令和3年(行コ)第4号 発電所運転停止命令義務付け請求控訴事件
控訴人兼被控訴人(一審被告) 国(処分行政庁:原子力規制委員会)
被控訴人(一審原告) X 1 ほか
控訴人(一審原告) X 5 1 ほか
参加人 関西電力株式会社

準備書面(3)

令和5年5月15日

【図表 5 南側トレンチ法面、南側トレンチ近傍の群列ボーリング及びアプローチ道路法面の各調査地点、並びにアプローチ道路法面のスケッチ】

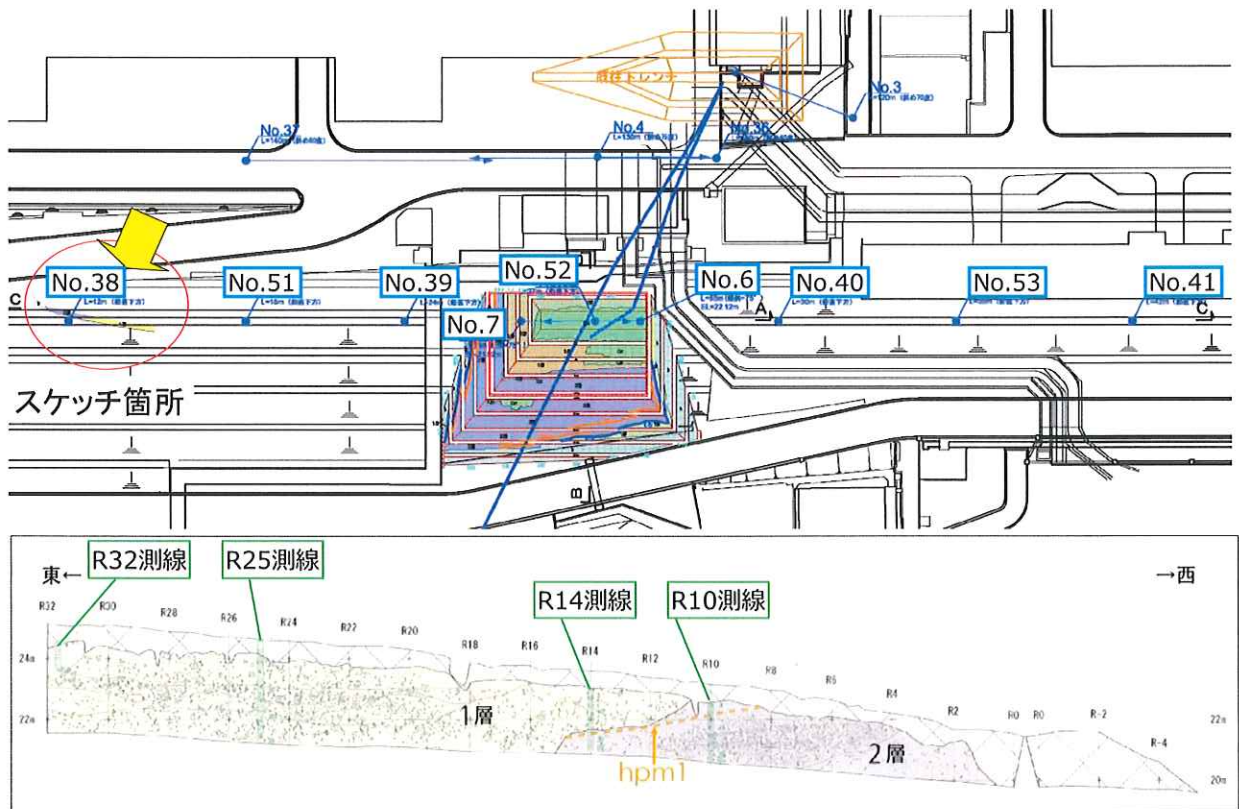
参加人の火山灰分析結果では、南側トレンチアプローチ道路法面「R10」でも hpm1 火山灰が確認されている記載があるところ、この「R10」の主成分分析結

ついては、「R10」の主成分分析結果を明らかにした上で、当該結果を根拠に、R10 火山灰を「hpm1」であると判断した具体的根拠を明らかにされたい。併せ、R10 火山灰が、「DMP7」、「Mihama」ではないと判断した具体的根拠を明らかにされたい。

一審原告らは R10 火山灰にかかる主成分分析の結果を求めているが、南側トレンチのアプローチ道路法面については、R10 測線のほか、同地点に近接する

R14 測線（前記図表 5 下段）においても火山灰が確認されており（R14 火山灰）、両火山灰の鉱物組成分析結果に加え、これらが同じ 2 層中の同程度の標高で確認されていることからすれば、R10 火山灰及び R14 火山灰が、連続する同一の降灰層準であることは明らかである。その上で、参加人は、このアプローチ道路のうち、R14 火山灰に対して主成分分析を実施し、その結果が hpm1 火山灰の値に整合することは前記 1（2）イ（イ）のとおりであることからすれば、R10 火山灰が hpm1 火山灰であるとの評価についても十分な裏付けがなされたといえ、こうした考え方については、有識者会合においても疑義、異論が示されていない（前記第 2 の 2（3）、同 4）。

【図表 7 R14 火山灰のカミングトン閃石の

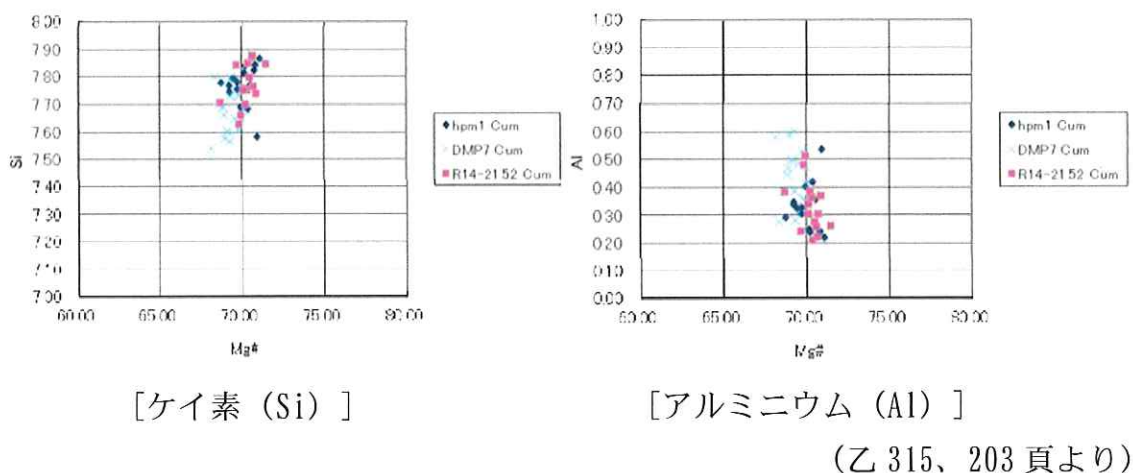
上記「角閃石及びカミングトン閃石の主成分分析結果 (R14-21.52)」(甲 249、乙 315、202～203 頁) 記載の各元素の図からすると、R14 火山灰の数値の分散状況を示す「R14-21.52」は「hpm1」よりも「DMP7」「Mihama」のそれに類似している。具体的には、Mg#と「Si」(ケイ素)の元素についてみると、R14 火山灰、「DMP7」、「Mihama」は同じ塊状に分布している部分が多いのに対して、「hpm1」は広範に分散している。

ついでには、上記比較を根拠に、R14 火山灰を「hpm1」であると判断した具体的根拠を明らかにされたい。併せ、R14 火山灰が、「DMP7」「Mihama」ではないと判断した具体的根拠を明らかにされたい。

一審原告らは、普通角閃石におけるケイ素 (Si) の分析結果の比較のみを取り上げて、R14 火山灰と hpm1 火山灰との類似性に疑義を呈するが、普通角閃石、カミングトン閃石のいずれについても、9 つの元素についてみれば、R14 火山灰の数値の分布と「hpm1」の分布とが概ね類似しているものが多い。特に、カミングトン閃石の分析結果については、例えばケイ素 (Si) やアルミニウム (Al) の結果 (図表 7) をみても明らかなように、R14 火山灰と hpm1 火山灰との類似性が顕著に現れており、DMP 火山灰よりも hpm1 火山灰の方がよく一致している (甲 249、乙 315、203 頁)。参加人が、この点について有識者会合にて説明し、有識者からも異論が示されなかったことは前記第 2 の 2 (2)、同 4 で述べたとおりである。

【図表 8 南側トレンチ調査結果 (南側法面スケッチ)】

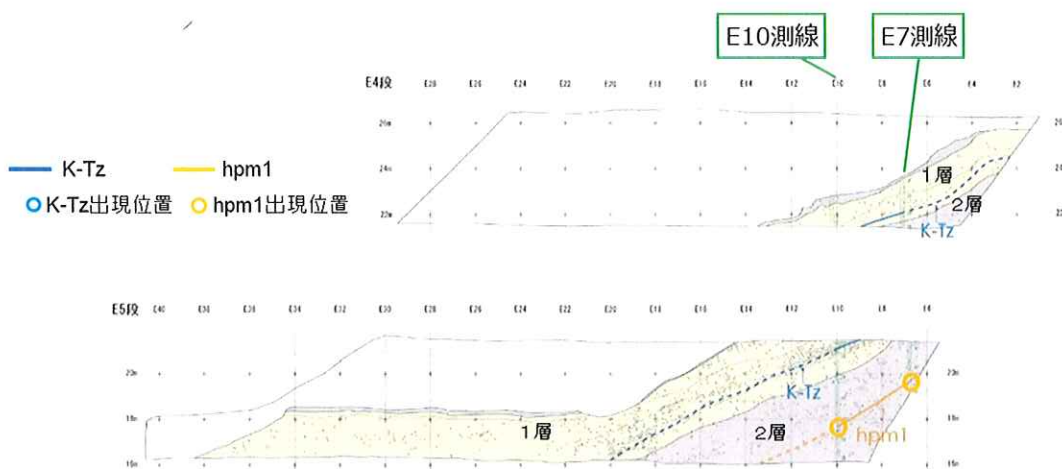
参加人の図面（丙61の2、47～48頁）において、hpm1火山灰の出現位置については、「○hpm1出現位置」として○印が記されていることになっているが、参加人の資料では、どの位置に○印があるのか判然とせず、南側トレンチ内等にhpm1火山灰降灰層準が存在するのか判断できない。

については、上記図面の①「南側トレンチ（南側法面スケッチ）」、②同（西側法面スケッチ）、③同（東側法面スケッチ）での「hpm1出現位置」の具体的場所が分かるように示し、「hpm1出現位置」の法面測線番号及び標高を明らかにされたい。

一審原告らが南側トレンチの各図面について回答を求めている事項については、下記図表8～図表10において黄色の「○」印で示す通りである。法面の測線番号は上部の横軸に、標高は左右にそれぞれ示している。

【図表 1 1 群列ボーリング調査結果】

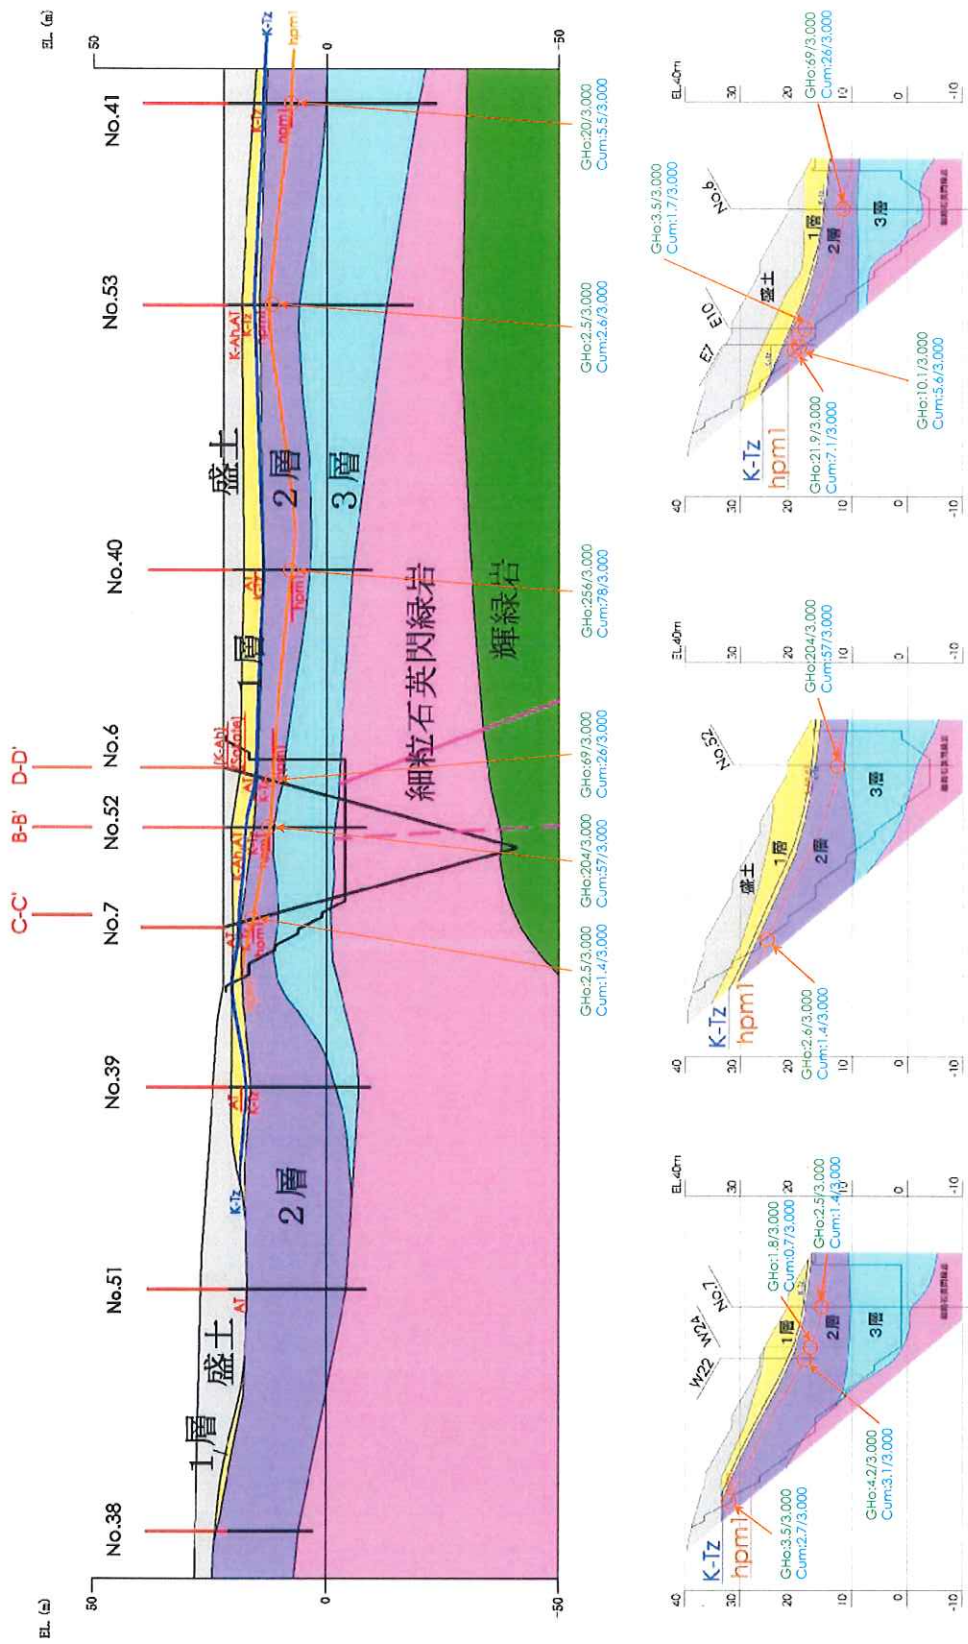
同様に、甲第254号証の207頁記載の南側トレンチ周辺群列ボーリングでの「hpm1出現位置」の具体的場所が分かるように示し、「hpm1出現位置」のボーリング番号、試料番号、深度を明らかにされたい。

一審原告らは、参加人が南側トレンチ近傍で実施した群列ボーリングにおいて、hpm1 火山灰の堆積が確認された箇所についても回答を求めているところ、参加人は、乙 315 号証の 193 頁として次頁の図表 1 1 を有識者会合に提出している。同資料においては、ボーリング孔ごとに hpm1 火山灰が確認された位置に「○」の印を記載し、ボーリング番号、標高、組成分析により確認された普通角閃石及びカミングトン閃石の含有量（試料 3000 粒子中に含まれる当該鉱物の粒子数）を付記している。
